Oggetto: Fascicolo n. 2326 - Realizzazione della diga frangiflutti a protezione della FSRU Ravenna (c.d. Breakwater)

Notifica variazione delle tempistiche realizzative e introduzione di ottimizzazioni progettuali ai fini di inclusione nell'autorizzazione unica ai sensi dell'art. 5 del D.L. 17 maggio 2022 n. 50 di cui al Decreto n. 3 del 07.11.2022 e Decreto n. 1 del 06.02.2024 del Commissario straordinario

Estensione dei tempi realizzativi

Ottimizzazioni progettuali rispetto al Progetto Esecutivo

Figura 1: Sezione Tipo Diga con Intervento di Miglioramento Progettuale. In blu l'area delle colonne con densità incrementata e le pozioni dello scanno in cui interviene l'incremento di volume (Rif. doc. n. 000-ZX-D-90001 Sezioni tipologiche Nuovo Progetto Esecutivo).

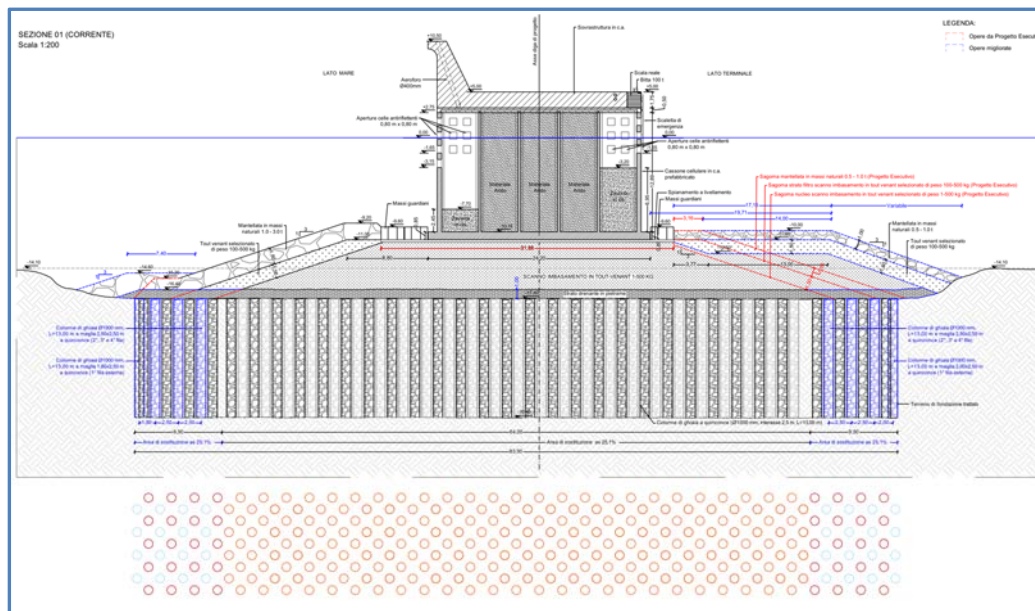
I risultati ottenuti, pur se ritenuti soddisfacenti, hanno mostrato una certa variabilità di alcuni parametri geotecnici che hanno consigliato, cautelativamente, sia a parere del Progettista che della Direzione dei Lavori, un rafforzamento degli interventi progettuali per garantire la piena stabilità dell'opera rispetto alle condizioni meteo-marine più gravose benché meno frequenti.

Le proposte progettuali di Snam e condivise sia dalla Direzione Lavori che da questa Amministrazione, prevedono essenzialmente:

- il raffittimento delle colonne in ghiaia nelle zone fuori dell'impronta dello scanno di imbasamento (colonne blu nella Figura 1) portando la densità di sostituzione anche in queste aree dal 12,5% al 25% con un numero aggiuntivo di colonne in ghiaia stimato in **circa 3.300 in più**.
- un incremento dei volumi dello scanno di imbasamento del piede Ovest (lato Terminale) e, in misura minore, su piede Est (lato mare aperto) con un incremento di materiale inerte pari a circa 120.000 metri cubi al netto delle quantità relative a ingozzamenti e cedimenti.

È importante evidenziare che gli interventi migliorativi proposti (i.e., l'incremento del numero di colonne nell'area fuori dall'impronta dello scanno di imbasamento e l'aumento di volume dello scanno) continuano a restare confinati all'interno delle scarpate dell'impronta di dragaggio autorizzata per l'esecuzione.
